LUXEL

Réponse à l'avis de l'autorité environnementale Projet de parc photovoltaïque et mise en compatibilité des PLU

Communes de Lachapelle-Auzac et Souillac
Lieux-dits « Mas Soubrot » et « Bois Nègre »

Figure 5 : Extrait de la trame verte et bleue du SCoT (source : Atlas cartographique du SCoT, 2016)

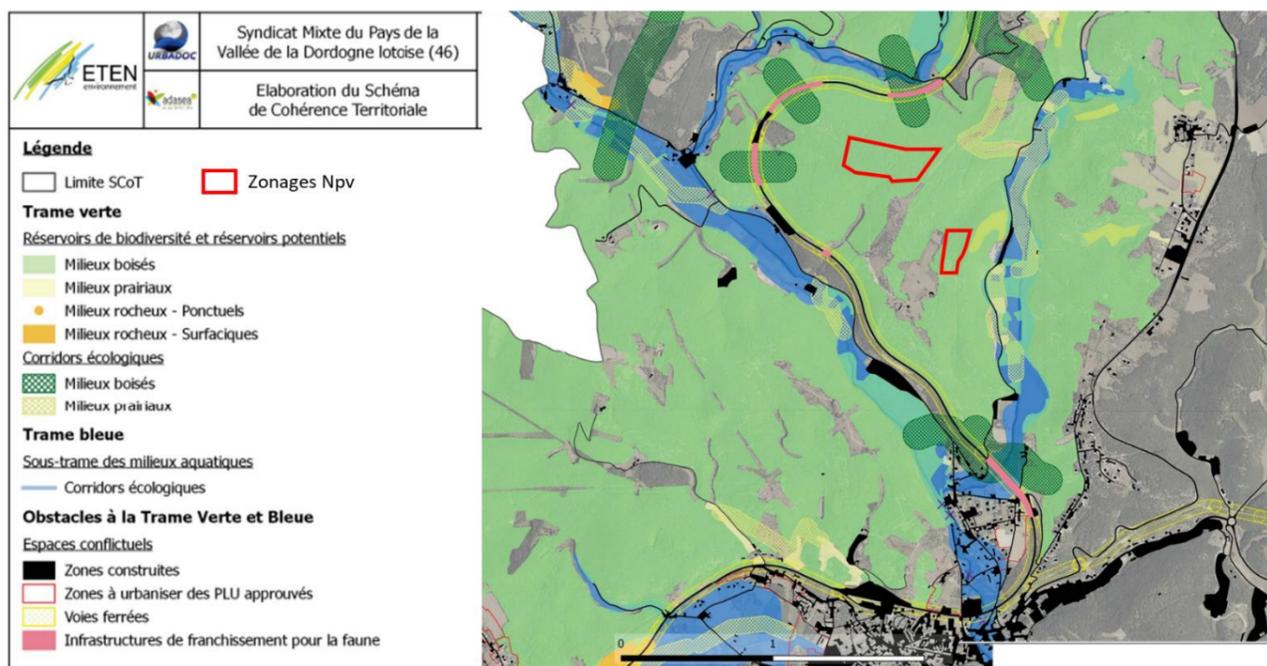
Extrait avis MRAe : La MRAe recommande de démontrer la cohérence du projet avec les orientations du SCoT Causses et vallée de Dordogne n°1.1.3 et n°3 en présentant les mesures qui sont prises pour conserver le réservoir de biodiversité, la trame verte et bleue et les éléments structurant du paysage.

Les terrains concernés par le projet de parc photovoltaïque sont en effet identifiés dans la Trame Verte et Bleue du SCoT comme appartenant à un « réservoir de biodiversité ou réservoir potentiel de milieux boisés » (voir figure ci-dessous). Ce réservoir occupe une surface très vaste (plusieurs dizaines de km carrés). Plus spécifiquement, la zone est identifiée en tant que « zone relais », c'est-à-dire servant de corridor entre les cœurs des réservoirs de biodiversité, qui sont localisés au niveau des périmètres Natura 2000 ou ZNIEFF 1, ainsi que des grands massifs âgés ou abritant des espèces remarquables.

Le zonage Npv proposé ne créera pas de coupures dans la trame boisée, car une attention particulière a été portée sur le maintien de la forêt sur les pourtours des 2 projets. **Les capacités de déplacement des espèces inféodées à ce type de milieu ne sont donc pas remises en cause.**

La modification des PLU pour la mise en place du parc solaire aux lieux-dits « Mas Soubrot » et « Bois Nègre » a été élaborée en tenant compte de la trame verte et bleue affinée à l'échelle locale ; elle est donc cohérente avec la mesure 1.1.3 du DOO du SCoT.

Figure 7 : Multicritères pris en compte dans la sélection d'un site

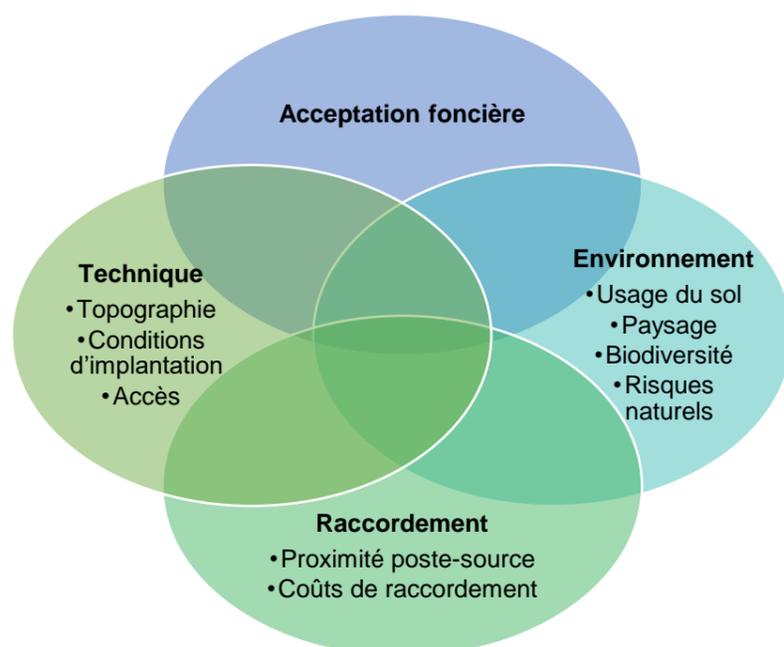
Extrait avis MRAe : « La MRAe estime que la sélection du site proposé n'est pas suffisamment justifiée au regard des enjeux environnementaux et des alternatives possibles étant donné que la même production électrique serait possible sur un autre site, de préférence artificialisé ou dégradé.

La MRAe recommande de compléter l'étude d'impact en justifiant le choix du site retenu sur la base d'une comparaison avec de réelles alternatives, notamment en termes de localisation géographique à une échelle intercommunale, au regard de leurs sensibilités environnementales respectives. »

Luxel a réalisé une prospection dans un rayon de 10 km autour du poste électrique de Ferouge (distance optimale pour des coûts de raccordement maîtrisés) afin d'identifier des sites artificialisés et de surface suffisante pour accueillir un parc photovoltaïque au sol. La recherche a notamment été portée sur :

Parmi les 60 sites ainsi pré-identifiés (carrières fermées, anciennes décharges et autres sites industriels fermés), seulement une dizaine pourrait potentiellement convenir pour accueillir un parc solaire en première approche (c'est-à-dire n'accueillant pas d'autres activités humaines, en dehors des zones d'habitation, avec une topographie convenable). Cependant ces terrains sont soit trop petits pour envisager un projet économiquement rentable (surface inférieure à 2 hectares), soit ont fait l'objet d'une réhabilitation qui leur ont rendu leur caractère naturel ou agricole. **En conclusion, il n'existe pas de site déjà artificialisé réunissant les conditions pour l'accueil d'un parc solaire dans un rayon de 10 km autour du poste électrique de Ferouge.**

Etant donné la multitude de facteurs en jeu, un site idéal sans aucune contrainte est pratiquement impossible à trouver. La sélection d'un site est une résultante multicritère de plusieurs paramètres, parfois antagonistes. Le choix d'un site relève donc d'un arbitrage sur les sensibilités en jeu, pour aboutir au meilleur compromis possible.

Il est possible que le site retenu aux lieux-dits « Mas Soubrot » et « Bois Nègre » ne soit pas le seul lieu adéquat du territoire pour l'implantation d'un parc photovoltaïque ; il ne suffit d'ailleurs pas à lui seul pour atteindre les objectifs de la transition énergétique. Néanmoins, il répond favorablement à l'ensemble des critères d'implantation, avec des points d'attention non rédhibitoires, qui ont été pris en compte dans la conception du projet.

Figure 8 : Principaux corridors de déplacement des espèces des milieux ouverts et semi-ouverts dans le secteur du projet

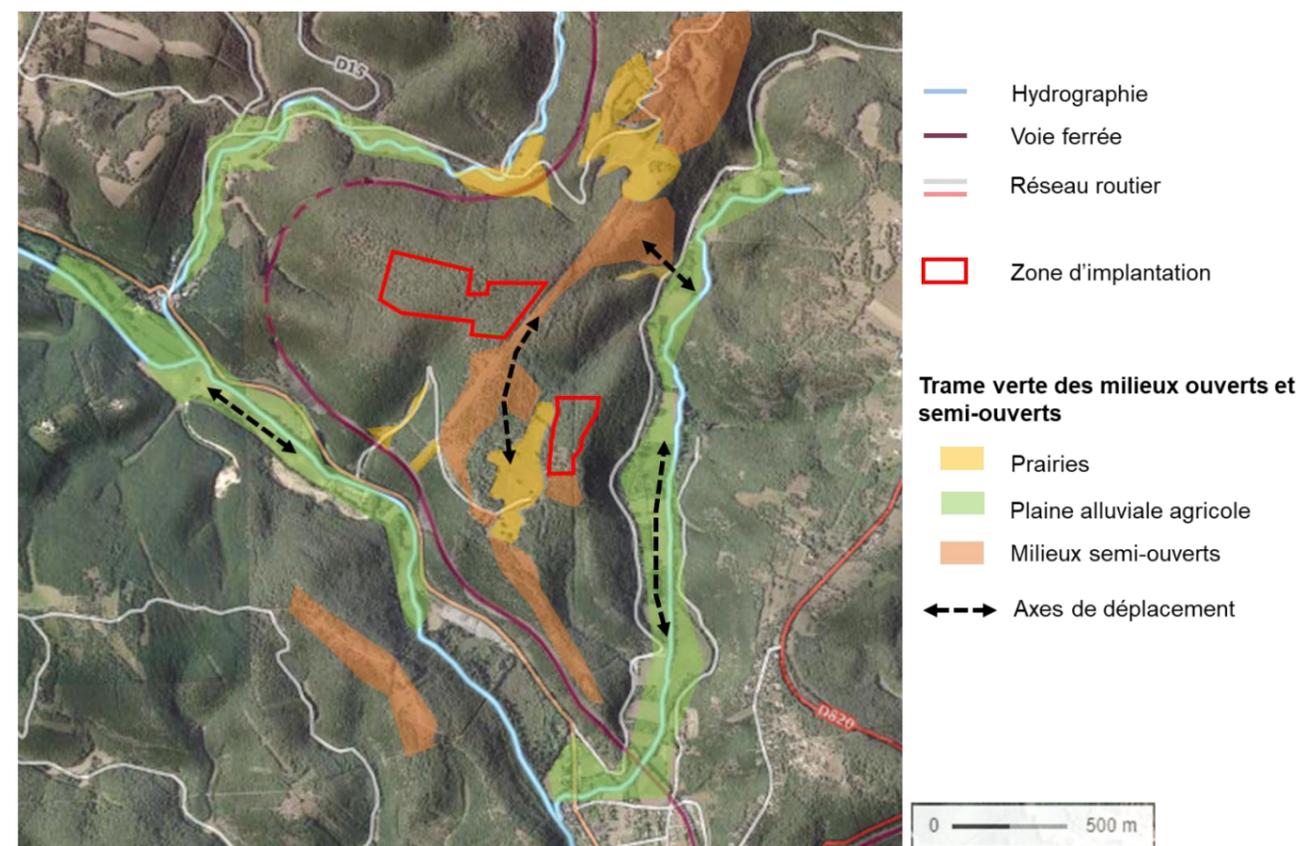
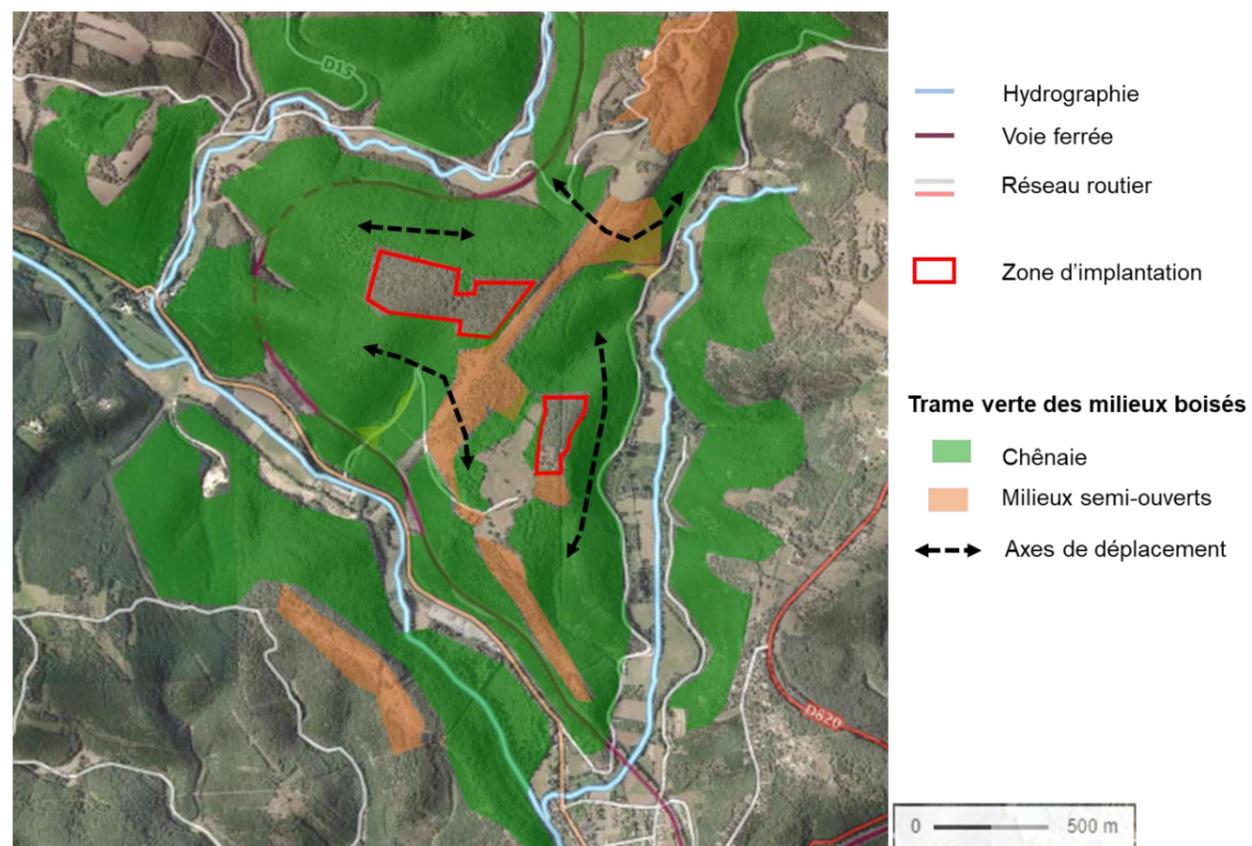
Extrait avis MRAe : « L'étude d'impact estime que l'évitement des zones de pelouses, le maintien des haies et la conservation de milieux boisés permettent de limiter en grande partie les impacts du projet sur la faune. Par ailleurs, elle stipule que l'évitement des zones d'habitats à forts enjeux au centre de l'aire d'étude permettra la conservation du corridor écologique. »

La MRAe recommande de compléter l'analyse en démontrant que l'implantation de la centrale n'aura pas d'impact sur le déplacement des espèces, car le maintien du corridor écologique n'est pas réellement démontré. »

D'après le SRCAE Midi-Pyrénées, la zone d'étude est concernée par 2 éléments de la trame verte et bleue régionale (voir carte en page 160 de l'étude d'impact) :

- **Un réservoir de biodiversité des milieux semi-ouverts et boisés de plaine**, qui coïncide avec la délimitation de la ZNIEFF 1 « Vallée de Blagour ».
 - ⇒ Ce réservoir est totalement exclu du périmètre d'implantation. En particulier, la bande de milieu semi-ouvert entre les 2 entités du parc, sous la ligne électrique et autour du chemin de randonnée, qui constitue une connexion entre le plateau du Mas Soubrot et la vallée du Blagour, ne sera pas impactée par l'implantation du parc.
- **Un corridor boisé de plaine à préserver**, au sud-ouest de l'aire d'étude, qui relie le plateau du Mas Soubrot et la vallée de la Borrèze.
 - ⇒ Ce corridor est totalement exclu du périmètre d'implantation.

D'après la trame verte et bleue du SCoT, la zone d'étude est concernée par une zone relais d'un réservoir de biodiversité potentiel des milieux boisés (voir Figure 5 du présent document). Comme indiqué précédemment, une attention particulière a été portée sur le maintien de la forêt sur les pourtours des 2 entités du parc solaire. L'implantation proposée de créera donc pas de coupures dans la trame boisée ; les capacités de déplacement des espèces inféodées à ce type de milieu ne seront donc pas remises en cause.

Figure 12 : Zone de présence potentielle de l'Azuré du Serpolet et mesures prévues

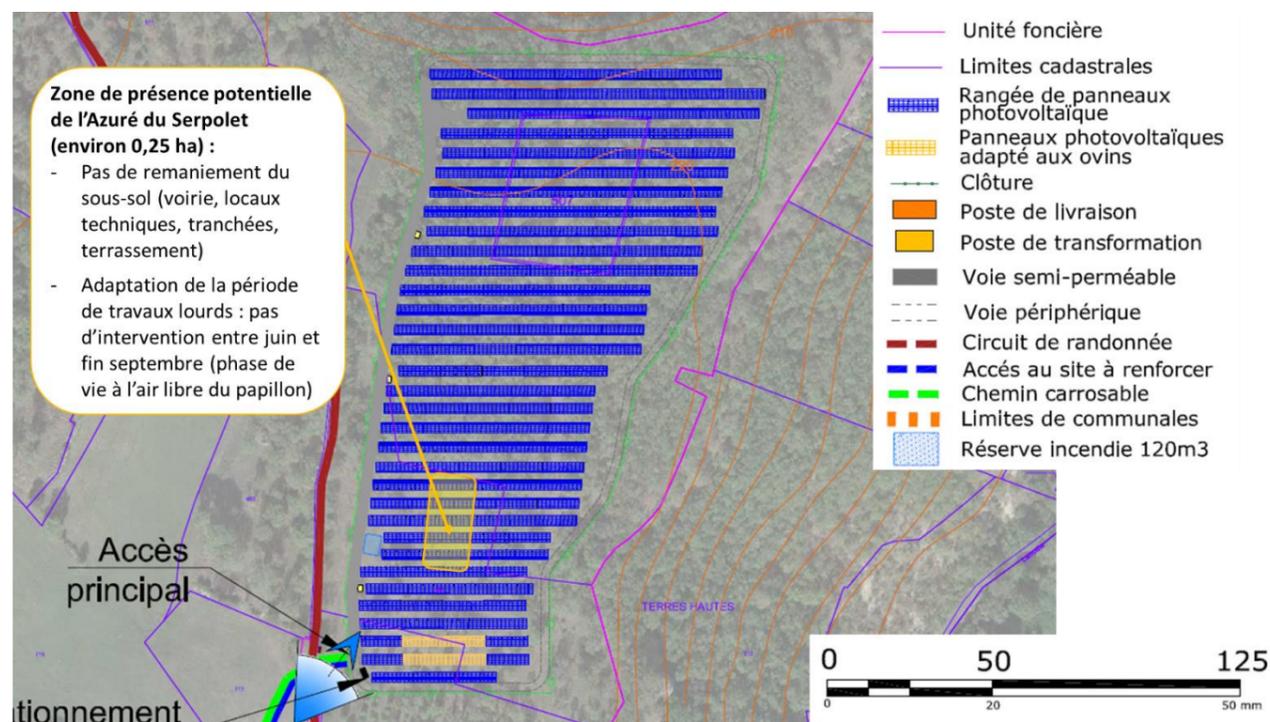
Extrait avis MRAe : « La décision de ne pas engager une demande de dérogation s'appuie essentiellement sur la mise en œuvre de mesures d'évitement des zones à forts enjeux et de réduction des impacts (réalisation des travaux hors période sensible) considérant que les impacts résiduels sont jugés nuls à faibles. Néanmoins, la MRAe relève que l'implantation sud n'évite pas toutes les stations de l'Azuré du serpolet qui est une espèce protégée.

La MRAe recommande donc que des précisions soient apportées pour démontrer l'absence d'impact du projet sur les espèces protégées mises en évidence sur le site. La MRAe rappelle que si le projet est de nature à porter atteinte à des espèces ou habitats d'espèces faunistiques protégées malgré les mesures mises en place, une demande de dérogation au titre de l'article L.411-1 et 2 du Code de l'environnement doit figurer dans le dossier. »

Afin de réduire au maximum les impacts possibles, les mesures suivantes sont mises en place sur la zone du projet potentiellement favorable à l'Azuré du Serpolet (environ 0,25 hectares) :

- Il n'y aura pas de travaux de remaniement du sous-sol. Aucune voirie ni local technique ne sera aménagé dans cette zone. De même, aucune tranchée enterrée ne sera créée, les câbles passeront par voie aérienne sous les modules ou seront placés dans des chemins de câbles hors sol. Le seul effet sur le sous-sol concernera l'ancrage des pieux des tables dans le sol. Celui-ci est extrêmement limité puisque il ne représente que 10 cm² par pieu, soit environ 1 m² au total sur la zone.

- La période d'intervention pour les travaux lourds dans cette zone sera adaptée. Alors qu'à l'échelle globale du projet, elle est préconisée entre début août et mi-novembre (ou à la fin de l'hiver), les travaux impactants dans cette zone ne pourront débuter qu'à partir de fin septembre. Ainsi, la période où l'Azuré du Serpolet vit à l'air libre (adulte, œufs et premiers stades larvaires) est évitée. Le risque de collision d'individus adultes ou de destruction sur la plante hôte est ainsi supprimé.

En conclusion, **le risque résiduel de destruction d'individus de l'Azuré du Serpolet est négligeable**. Une petite partie de l'habitat de l'Azuré est concerné par les installations solaires (environ 0,25 hectare), mais il est très probable que la plante hôte du papillon continuera à être présente sur le site ; au contraire, l'ouverture du milieu sur le site d'implantation et le débroussaillage de ses abords sont des facteurs favorables au développement et au déplacement de l'espèce. **Le bon accomplissement du cycle biologique de l'espèce n'est donc pas remis en cause par le projet.**

Figure 13 : principe de débroussaillage conforme aux préconisations du SDIS tout en assurant une intégration paysagère harmonieuse

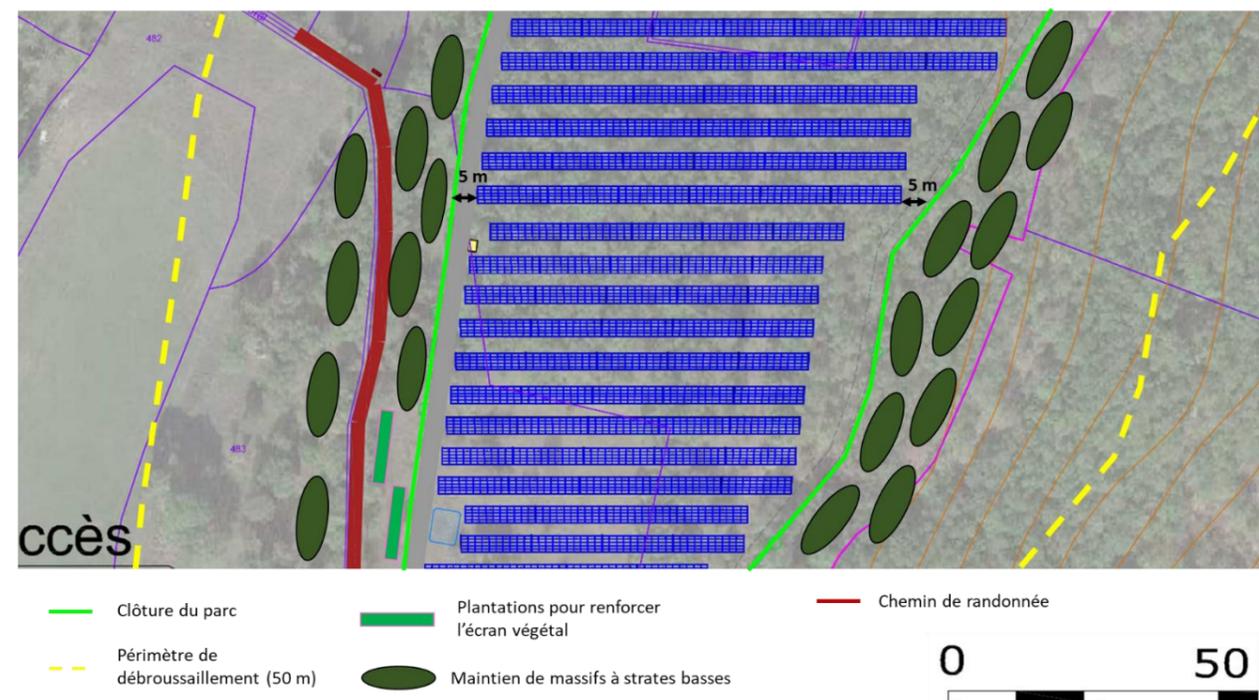
Extrait avis MRAe : « Les mesures proposées en termes d'insertion paysagère « apparaissent adaptées. Cependant, le dossier ne précise pas si elles sont compatibles avec la contrainte liée à la sécurité incendie et le débroussaillage qui en découle. [...]La MRAe recommande de démontrer les plantations arbustives du site et la conservation des boisements sont compatibles avec la contrainte liée au risque incendie et les préconisations du SDIS.

Pour les projets de Lachapelle-Auzac et de Souillac, ce principe sera respecté. Il est en effet prévu de maintenir une strate boisée basse aux abords de la centrale afin de garantir un masque visuel efficace, mais ceci sur une largeur de 20 m maximum (sur les 50 m du périmètre de défrichement) et en bandes en quinconce, discontinues. Il en est de même pour les nouvelles plantations qui permettront de renforcer l'écran végétal : celles-ci seront disposées sur 2 lignes en quinconce selon des massifs de 2 m de large sur 15 m de long.

Rappelons également qu'une bande de 5 m de large sera maintenue avec une végétation rase entre les panneaux et la clôture du parc, faisant office de coupe-feu.

Le schéma suivant illustre le principe de débroussaillage proposé.

Figure 14 : positionnement du projet vis-à-vis des lignes de rupture de pente

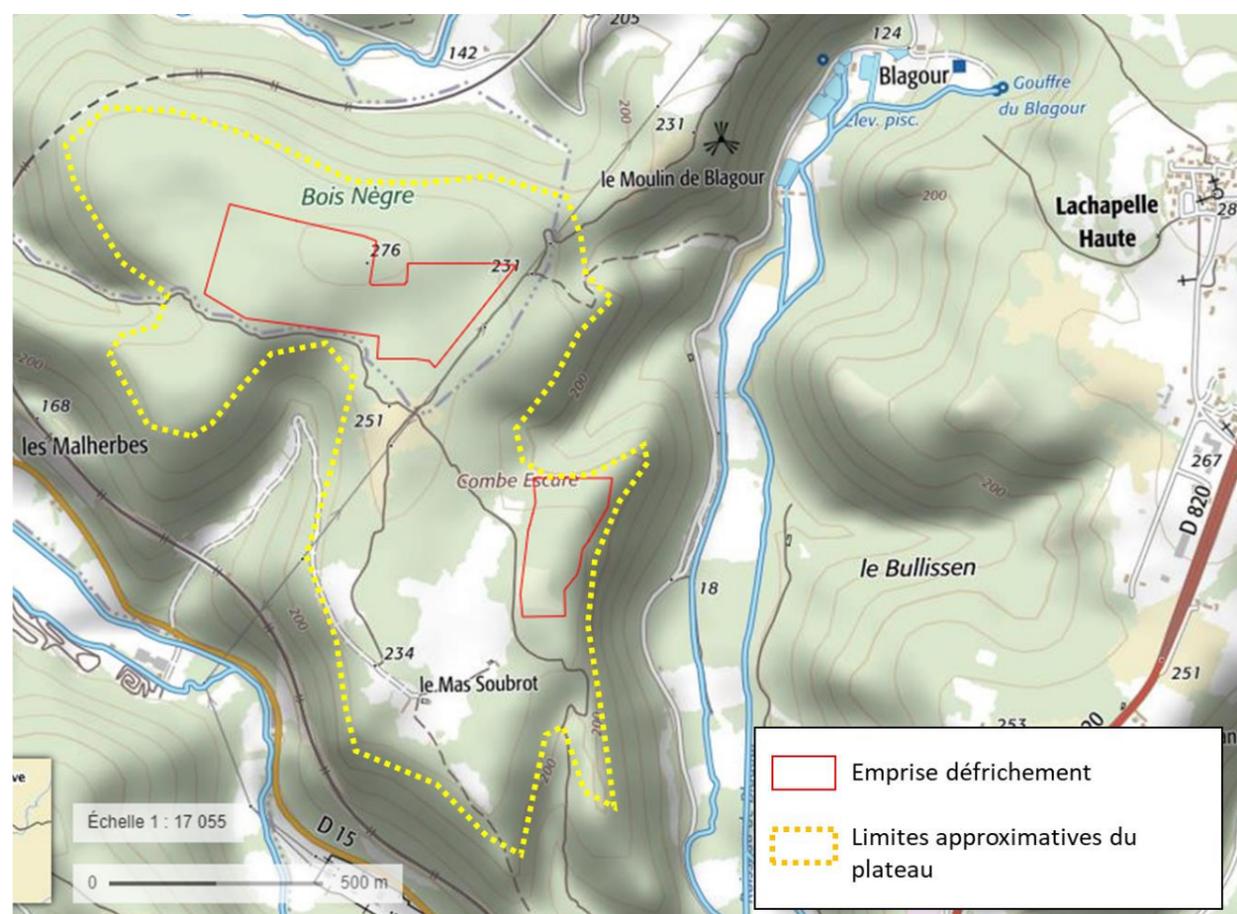
La MRAe note favorablement le maintien des masques visuels, cependant elle précise qu'il convient de préserver la végétation en retrait de la ligne de rupture de pente sur une largeur de 7 à 10 m pour que le masque soit efficace.

Le porteur de projet confirme que la zone concernée par le défrichement est située à plus de 7 mètres des ruptures de pente du plateau. Seule une petite partie au nord du projet Sud (commune de Lachapelle-Auzac) sera située à 5 m de la rupture de pente de la Combe Escure, cependant aucun point de vue potentiel n'a été identifié dans cette direction.
